ПАСПОРТ ДОСТУПНОСТИ объекта социальной инфраструктуры (ОСИ) № 1

АКТ ОБСЛЕДОВАНИЯ
объекта социальной инфраструктуры
к паспорту доступности ОСИ № 1

Приложение 7
к Акту обследования ОСИ
к паспорту доступности ОСИ
№ 1 от 30.06.2021 г.

Фото 2

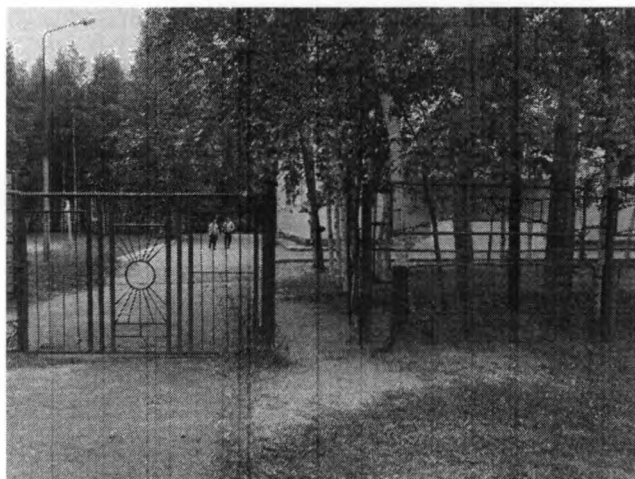
№	Наименование функционально-планировочного элемента	Наличие элемента			Выявленные нарушения и замечания		Работы по адаптации объектов	
		Есть/нет	№ на плане	№ фото	Содержание	Значимо для инвалида (категория)	Содержание	Виды работ
1.1	Вход (входы) на территорию	Есть	-	1,2,3	Отсутствует контрастная маркировка входной калитки; Отсутствуют тактильно-контрастные напольные указатели. Нарушение действующих норм СП 59.13330.201.	К, С, О	Выполнить нанесение контрастной маркировки входной калитки, обеспечить монтаж тактильных напольных указателей. Выполнить адаптацию согласно СП 59.13330.2016 «Доступность зданий и сооружений для маломобильны	Контрастная маркировка входной калитки (яркая, контрастная покраска опорных столбов калитки и нанесение контрастной, поперечной полосы на полотне самой калитки, на высоте не ниже 1,2 м, не выше 1,5 м).

Фото 4

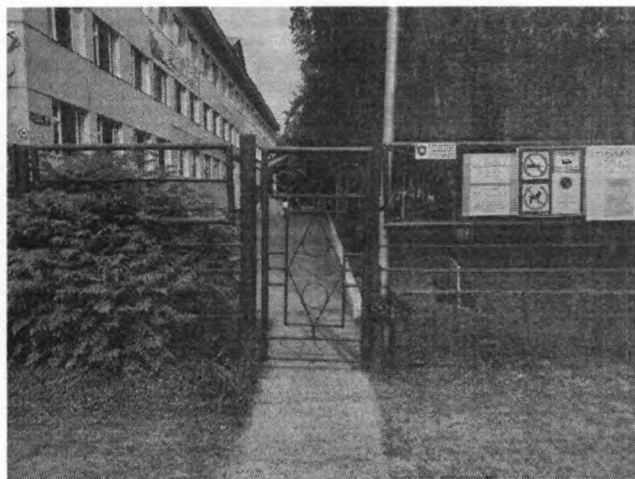
х групп населения. Актуализированная редакция СНиП 35-01-2001».	
1.2	Путь (пути) движения на территории	Есть	-	4,5,6	Отсутствует визуальная, контрастная маркировка ограждений путей движения. Нарушение действующих норм СП 59.13330.2016	К, С, О	Нанести визуальную, контрастную маркировку; привести в соответствие, согласно требований СП 59.13330.2016	Нанести контрастную маркировку путей движения на территории объекта, а именно контрастная маркировка ограждения (забора), бордюрных камней методом окрашивания.
1.3	Лестница (наружная)	Нет	-	-	-	-	-	-

8 οιοφ

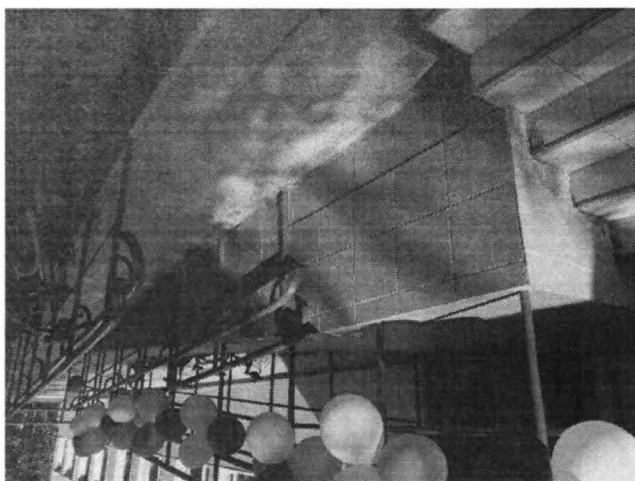
2.2	Пандус (наружный)	Есть	-	8	Нарушение действующих	К	Привести в соответствие	Организовать пандус для обеспечения доступа людей с инвалидностью категории

норм СП 59.13330.2016		требованиям СП 59.13330.2016	«К», в соответствии требованиям СП 59.13330.2016.
2.3	Входная площадка (перед дверью)	Есть	-	9	Нарушение действующих норм СП 59.13330.2016	К, С, Г, О, У	Технические решения невозможны до проведения капитального ремонта/реконстр укции.	Технические решения невозможны до проведения капитального ремонта/реконструкции.

Фото 16

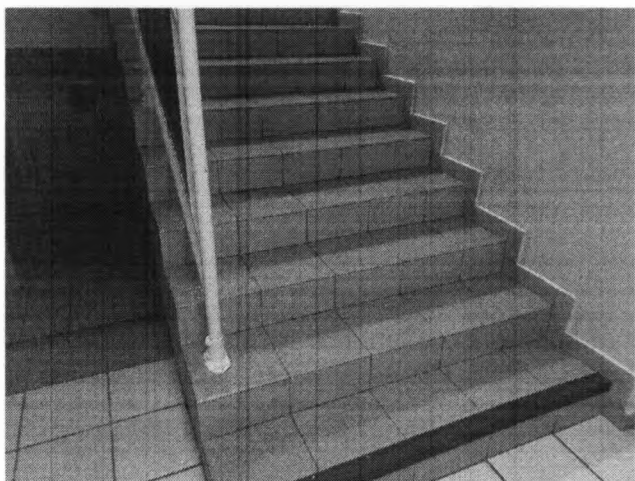
3.2	Лестница (внутри здания)	Есть	-	13,14,15, 16	Нарушение действующих норм СП 59.13330.2016-п.5 и ГОСТ Р 51261. 4.1.17.	С, О	Выполнить адаптацию согласно СП 59.13330.2016 и по ГОСТу Р 51261. 4.1.17. «Доступность зданий и сооружений для маломобильных групп населения. Актуализированная	Оборудовать лестничный марш поручнями с двух сторон согласно СП 59.13330.2016-п.5 и ГОСТ Р 51261. 4.1.17.

Фото 17

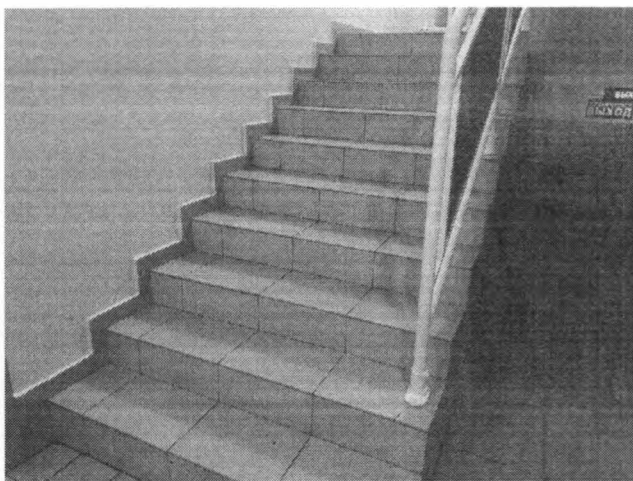
редакция СНиП 35-01-2001»	
3.3	Пандус (внутри здания)	Нет	-	-	-	-	-	-
3.4	Лифт пассажирский (или подъемник)	Нет	-	-	-	-	-	-
3.5	Дверь(внутри здания)	Есть	-	17,18,19	Нарушение действующих норм СП 59.13330.2016	С, К, О	Выполнить адаптацию согласно СП 59.13330.2016 «Доступность зданий и сооружений для маломобильных групп населения. Актуализированная редакция СНиП 35-01-2001».	- Установить тактильные средства, согласно ГОСТу Р52875-2007., выполняющие предупредительные функции. - Установить доводчик с усилием 19,5 Нм; - Нанести контрастную маркировку дверного проема; - Нанести контрастную маркировку ручек двери.

Фото 20

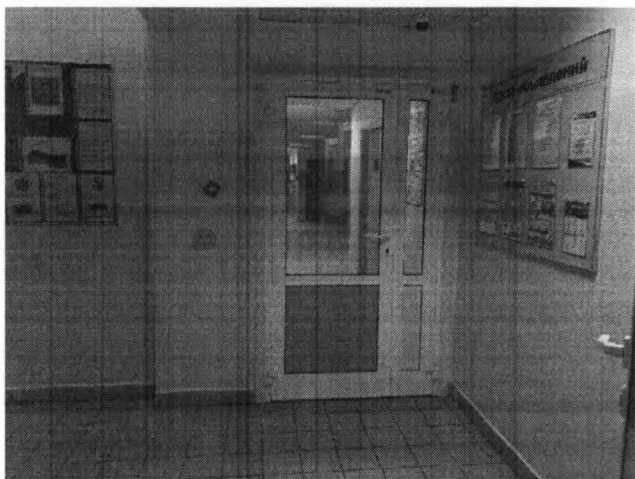
3.6	Пути эвакуации (в т.ч. зоны безопасности)	Есть	-	20,21,22	Отсутствует специальное оборудование для организации эвакуации, в случае возникновения ЧС, для различных МГН.
-----	---	------	---	----------	---

Обеспечить наличие специализированного оборудования для оперативной эвакуации посетителей, включая людей с инвалидностью всех категорий и МГН.

- Оборудовать эвакуационные выходы, с учетом перепадов высоты, переносными пандусами.
- Разместить тактильные таблички с нанесением пиктограммы «Эвакуационный выход» размером не менее 200х200 мм.
- Разместить тактильные таблички с нанесением пиктограммы «Направление движения» размером не менее 150х150 мм с размещением на путях движения по направлению к эвакуационным выходам.
- Обеспечить на объекте, в рамках исполнения требований ГОСТ 12.1.004-91, ГОСТ Р 12.2.143-2009, а именно: наличие фотолюминисцентной эвакуационной системы с размещением на путях движения и эвакуации посетителей, включая людей с инвалидностью и МГН.

Φoto 26

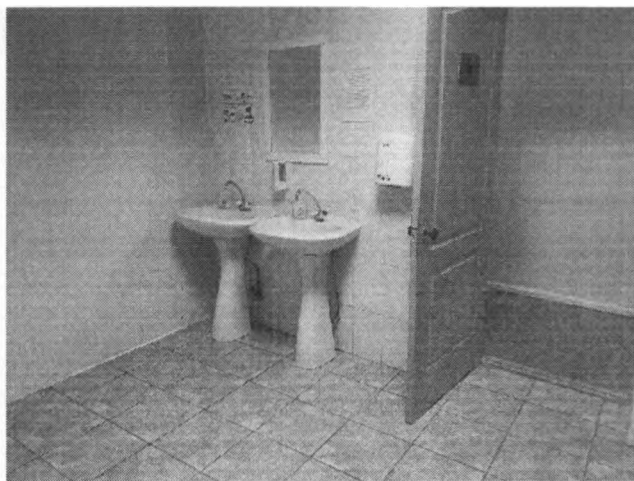
5.1	Туалетная комната	Есть	-	23,24,25, 26	Отсутствует пространство, снабженное поручнями (опорными/откидными) для организации зоны пересаживания для людей с инвалидностью категории «К», отсутствуют крючки для одежды и костылей. Отсутствуют тактильно-информацион	К, О, С, Г, У	Привести в соответствие с действующими нормами, регламентирующими данное требование (СП 59.13330.2016); обеспечить наличие дополнительного, вспомогательного оборудования, необходимого для самостоятельного использования кабины уборной, людьми с различными	- Обеспечить наличие стационарных, откидных опорных поручней для организации туалетной комнаты общего пользования для нужд людей с инвалидностью категорий: К, О, С (поручни размещаются по обеим сторонам унитаза. Уточнение: один поручень откидной, один стационарный, со стороны откидного поручня, на расстоянии 0,8 м (пространство для инвалида колясочника), в целях организации зоны пересаживания, устанавливается дополнительный опорный стационарный поручень (с креплением в стену либо пол, на

нозологиями инвалидности.	высоте 0,75 - 0,8 м., от уровня пола)); Раковину в санитарной кабине, необходимо заменить на специализированную, с монтажом поручня. При монтаже раковины и поручня принять во внимание следующие параметры: Организация пространства для ног (под раковиной) ширина не менее 0,7 м., глубина не менее 0,5 м., высота не менее 0,8 м. (не допускается использование декоративных элементов, закрывающих систему слива раковины, иных препятствий); Дополнительно предусмотреть установку крючков для одежды, держателей для трости и костылей, специализированных локтевых смесителей, автоматических сушилок для рук. - Разместить кнопку вызова помощника (в составе системы вызова помощника) с расположением в зоне унитаза на высоте 0,8 м. от уровня пола, с установкой, в кабине санузла, в зоне прямой досягаемости. Кнопки системы вызова помощника должны быть выполнены из материалов обеспечивающих влагозащищенность, в антивандальном корпусе, снабжены шнурком, с четко

определяемой зоной нажатия в диаметре не менее 60 мм. - Разместить мнемосхему санузла возле входа в помещение, со стороны открывания двери (расположения ручки двери) на высоте 1,2-1,6 метра, с указанием расположения объектов внутри помещения; - Разместить тактильные таблички с нанесением пиктограммы доступной универсальной кабины, размером не менее 150х150 мм; - Разместить тактильные таблички с нанесением пиктограммы «вызов помощи» размером не менее 150х150 мм; - Разместить тактильные таблички с нанесением пиктограммы «выход» размером не менее 150х150 мм; - Разместить тактильные таблички с нанесением пиктограммы «направление движения» размером не менее 150х150 мм; - Нанести контрастную маркировку дверного проема, либо лентой, либо методом окрашивания не менее 50 мм шириной по периметру проема; - Нанести контрастную маркировку ручек входной двери санузла.
--	--	--	--	--	--	--	--	---
